**OBRA DE REFORMA DE UN LOCAL DE RESTAURACIÓN DENOMINADO "EAT SPAIN", EN
IFEMA MADRID**

EXP.: 23/084 - 4000004517

- RESPUESTAS A CONSULTAS, FE DE ERRATAS Y ACLARACIONES. -

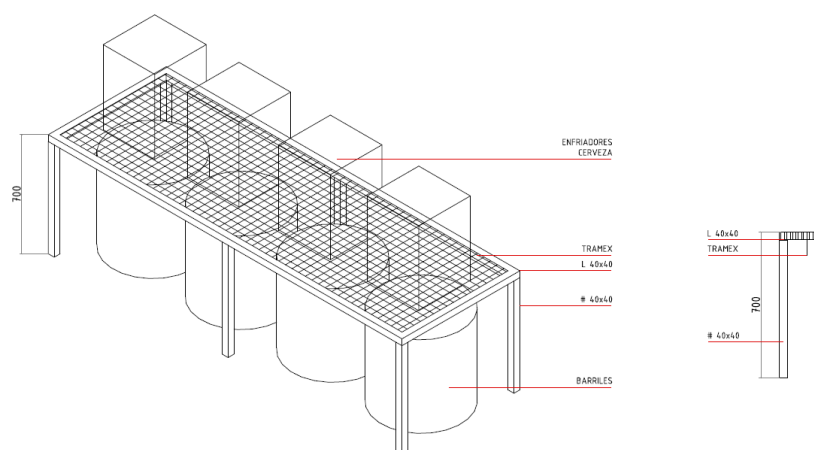
13. **15.42 - 505.1 - GRIFO MONOMANDO GERONTOLOGICO ¿a 1€?**

Aunque este precio no sería correcto como elemento aislado, se ha incluido así para tener la partida identificada, pero considerando que su coste va incluido en la partida inmediatamente anterior 15.41.

Pueden, no obstante, valorarse ambas por separado, siempre que, tal como se indica en el ANEXO II PROPOSICIÓN ECONÓMICA del pliego administrativo, no se supere el importe máximo por capítulo.
